# 改善箇所説明図

図：左ハンドル

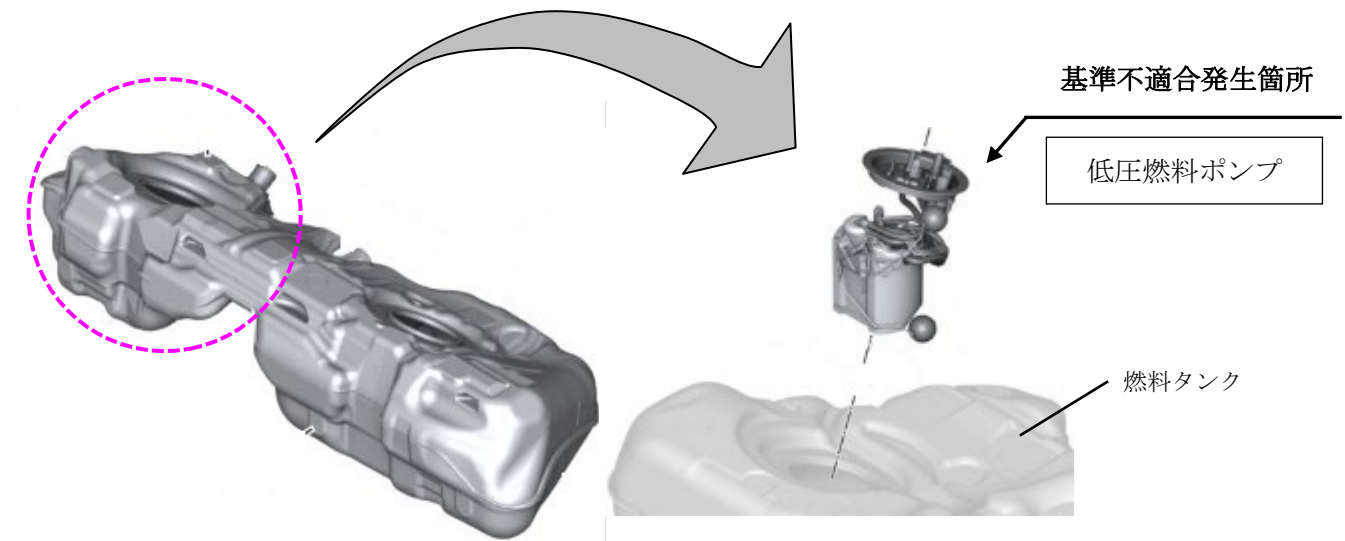
低圧燃料ポンプにおいて、燃料成分に対する検証が不十分なため、日本仕様の燃料に含まれる成分が低圧燃料ポンプのジェローター（金属製圧送ギア）部分に付着し、堆積することがある。そのため、堆積物が抵抗となって燃料ポンプが作動不良となり、最悪の場合、アイドリングストップからのエンジン再始動が出来なくなるおそれがある。

全車両、低圧燃料ポンプを対策品と交換する。

識別：左フロントドアロアヒンジ取り付けボルト（下側）の頭に白ペンを塗布する。
